Název Stavby dle SoD: <b>II/118 Kladno, oprava mostu ev. č. 118-042 přes Huťskou ulici – dokončení díla</b> Název stavebního objektu/provozního souboru (SO/PS): <b>SO180 Dopravně inženýrská opatření</b>	Číslo SO/PS / / pořadí Změny SO/PS: <b>SO 180/1</b>	Číslo ZBV: <b>2</b>
---	---	------------------------

## Změnový list

Předmět Změny: DIO, odstranění provizorního chodníku, oprava výtluků

**CHODNÍK SMĚR CENTRUM**

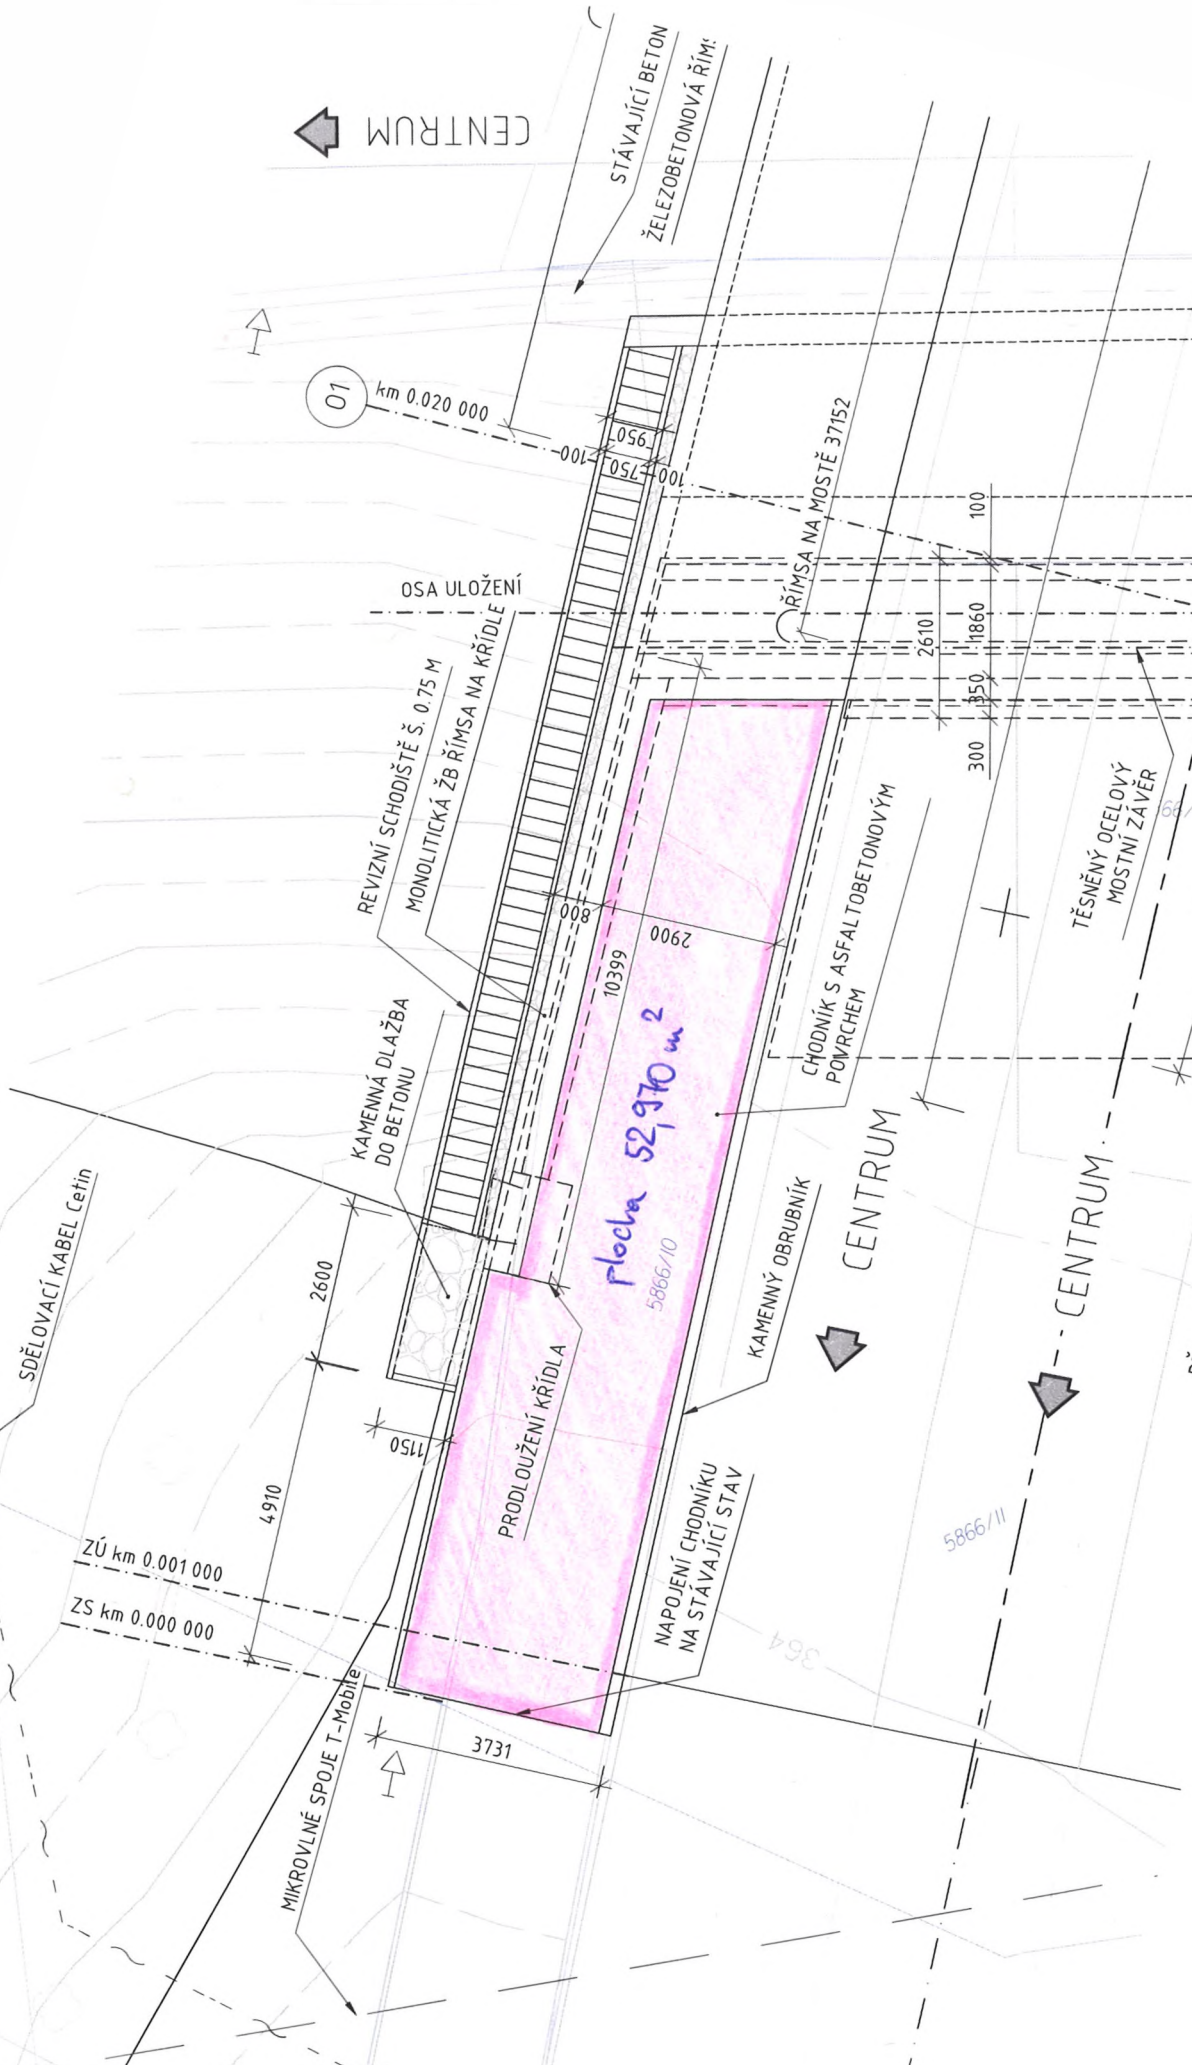
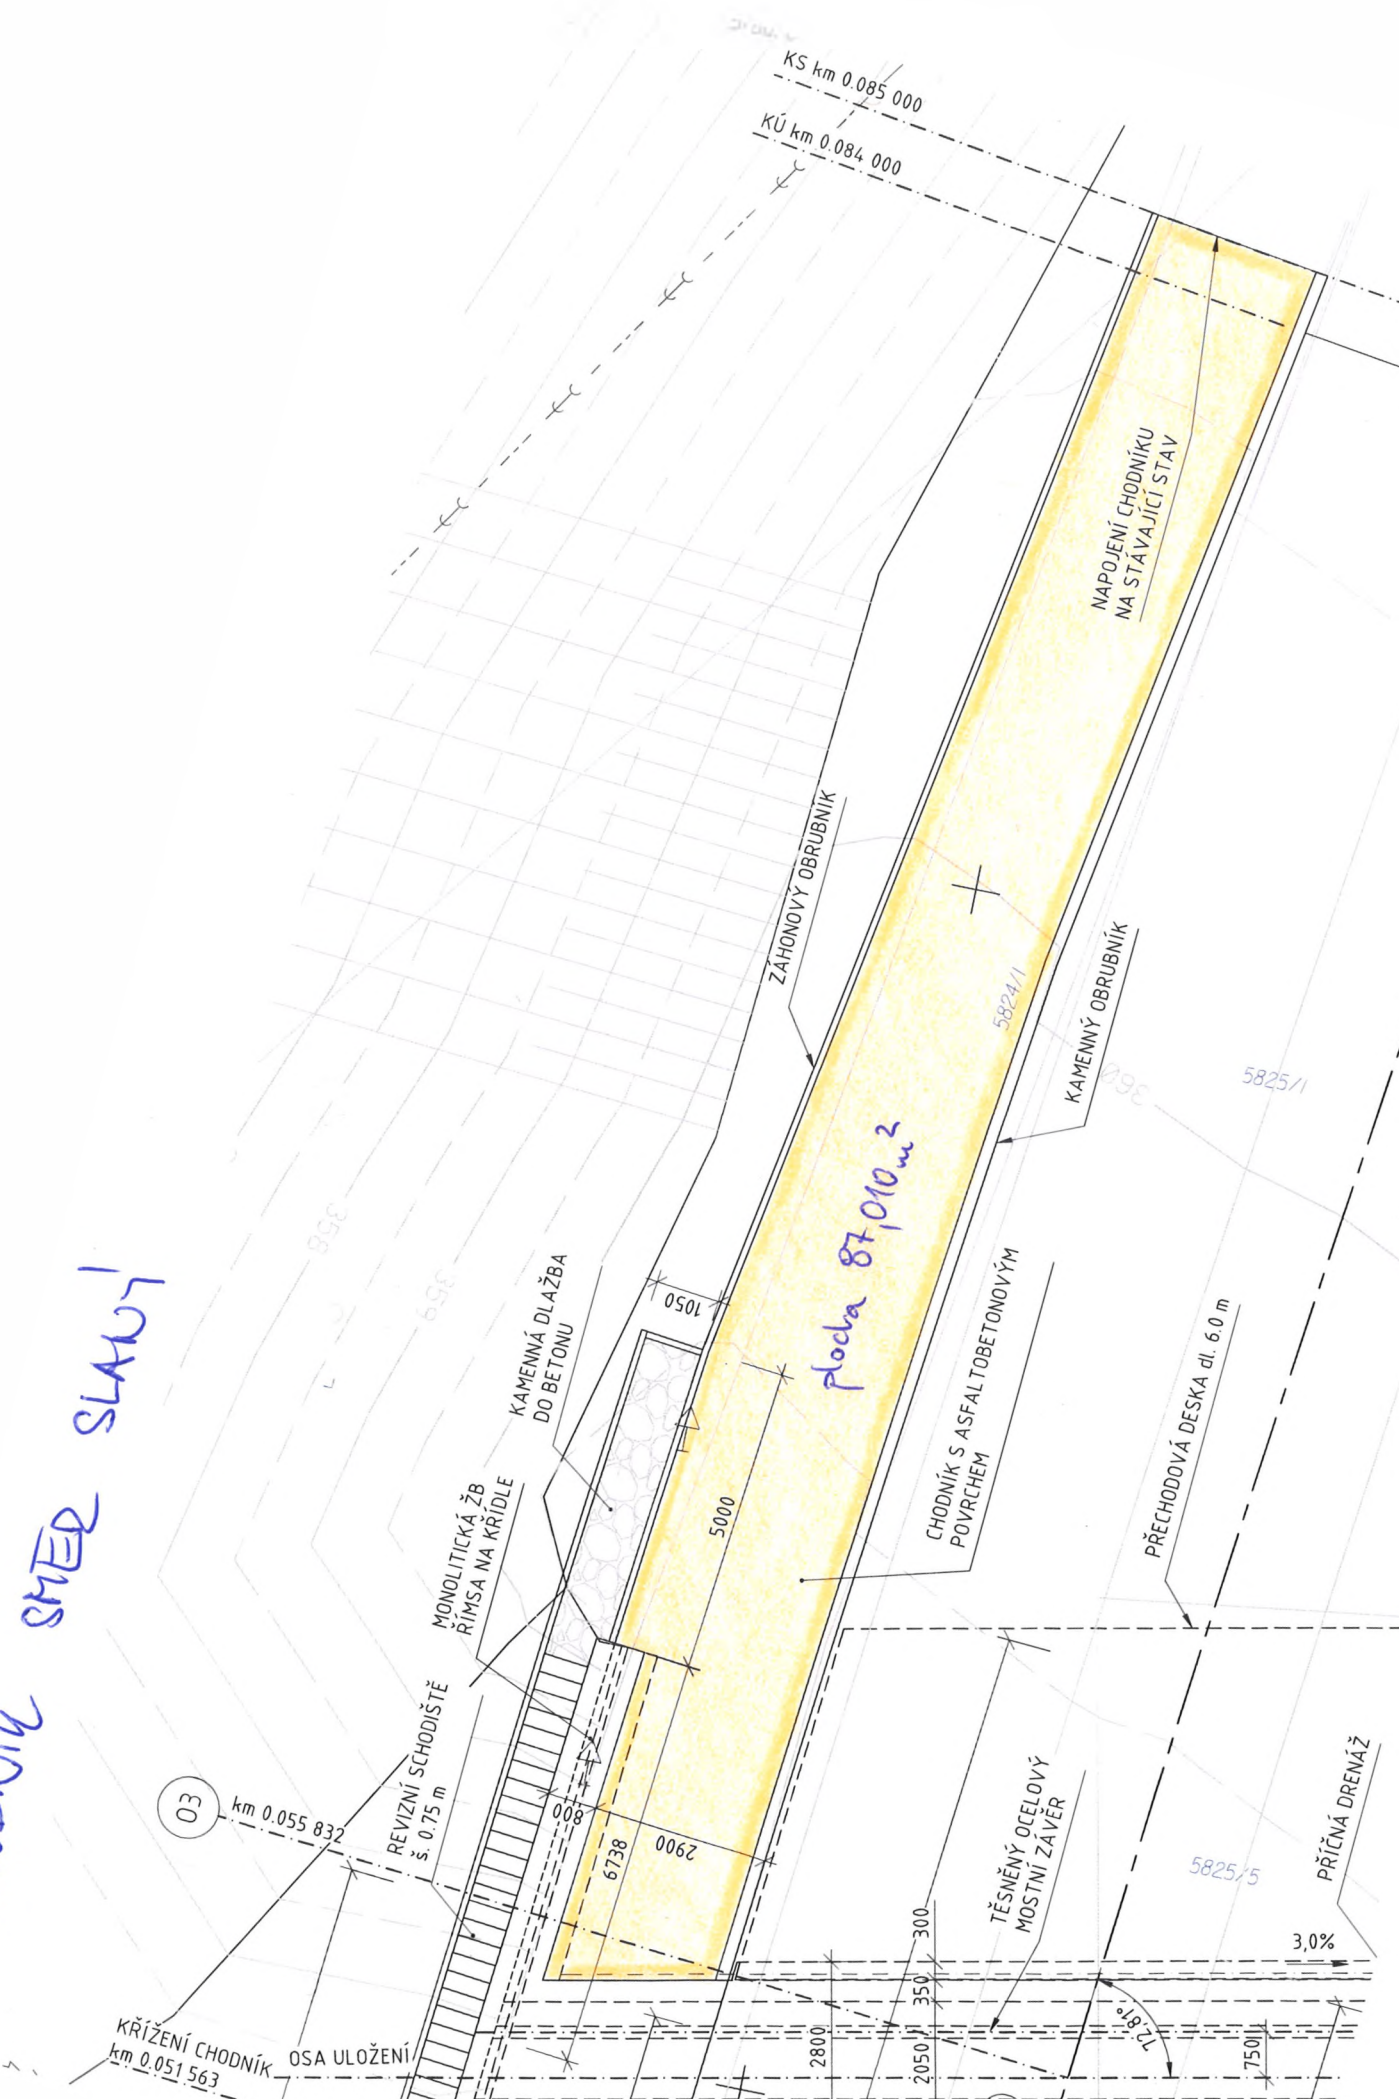
Tento provizorně dosypaný materiál bylo nutno odstranit a odvézt v rozsahu dle upřesnění provedených v rámci zpracování realizační dokumentace stavby - (Příloha č.16 Nákras ploch chodníků) na skládku, aby mohla být provedena definitivní skladba chodníku.

Změna vznikla zanechaným stavem stavby po Etapě I. Chodník Etapy I. (respektive jeho části na obou předpolích, na nichž měl být definitivní povrch z litého asfaltu) byl vlivem přerušení stavby na dobu neurčitou dosypán štěrkodrtí zhotovitelem Etapy I. Dosypání bylo provedeno v celé délce do úrovně horní hrany nivelety chodníku, aby po něm byl umožněn pohyb chodců před započítáním prací Etapy II.

Tento provizorně dosypaný materiál (štěrkodrt') bylo nutno v rámci této stavby odstranit, aby mohly být provedeny jednotlivé konstrukční vrstvy chodníku dle projektové dokumentace.
